# PUMS PALERMO

Piano Urbano della Mobilità Sostenibile  
Città Metropolitana di Palermo

## Controdeduzioni alle osservazioni

Rev.1  
Marzo 2025

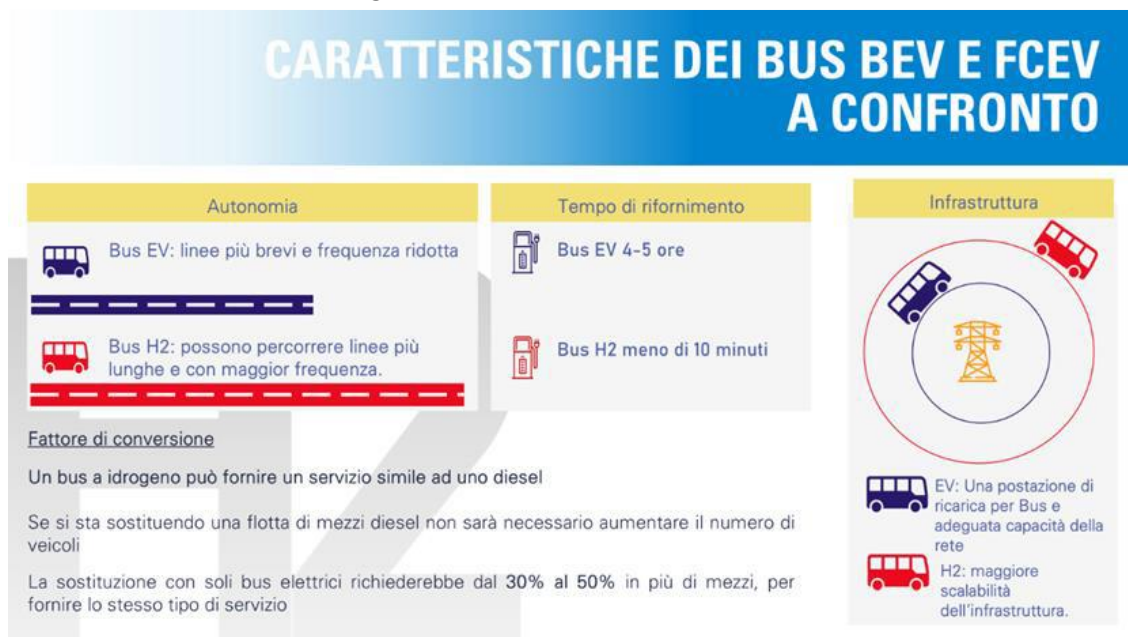
<b>OSSERVAZIONE 1</b>
<b>Tema</b>
Mobilità basse e zero emissioni
<b>Documenti osservati</b>
Proposta di Piano - Relazione Generale – Il Piano Urbano della Mobilità Sostenibile della Città Metropolitana di Palermo/pag.15
<b>Oggetto</b>
Mobilità a basse e zero emissioni

<b>PROPOSTA/INTEGRAZIONE 1</b>
<b>Proposta modifica presentata</b>
<p>TMI ritiene che per raggiungere gli obiettivi di decarbonizzazione nei trasporti sia necessario promuovere un ventaglio di tecnologie. Per questo l'azienda adotta un approccio multi-tecnologico e ha investito su tutte le tecnologie a basse e zero emissioni (HEV, PHEV, BEV e FCEV) per rispondere ad esigenze di mobilità diverse e contribuire alla riduzione delle emissioni.</p> <p>Accanto alla progressiva diffusione delle tecnologie a zero emissioni (BEV e FCEV), i veicoli ibridi (PHEV e HEVf) continueranno ad avere un ruolo importante per la riduzione delle emissioni. In particolare, un contributo immediato alla riduzione delle emissioni può essere dato dalla diffusione dei veicoli ibridi Full Hybrid (HEVf), che non necessitano di ricarica esterna e possono avere una trazione esclusivamente elettrica e muoversi in modalità ZEV (zero emission vehicle) anche per quote significative dei percorsi compiuti (in media il 66% della distanza percorsa che sale al 76% nel tratto urbano1).</p> <p>Questi veicoli avranno un ruolo centrale nel processo di decarbonizzazione dei trasporti, tanto più se saranno alimentati con combustibili rinnovabili (biocarburanti, e-fuel).</p>

<b>Proposta integrazione presentata</b>
<p>TMI propone di non considerare solo lo sviluppo della mobilità elettrica ma, per un risultato più realisticamente raggiungibile, di prendere in considerazione la mobilità a basse e zero emissioni, includendo così un ventaglio di tecnologie. Si propone quindi di modificare la linea strategica n.5 come segue: Efficientamento energetico, rinnovo del parco veicolare e sviluppo della mobilità a basse e zero emissioni</p>
<b>Controdeduzione</b>
Accoglibile
<b>Valutazione di Sintesi</b>
ACCOLTA
<b>Impatto sul rapporto ambientale</b>
Nessuno
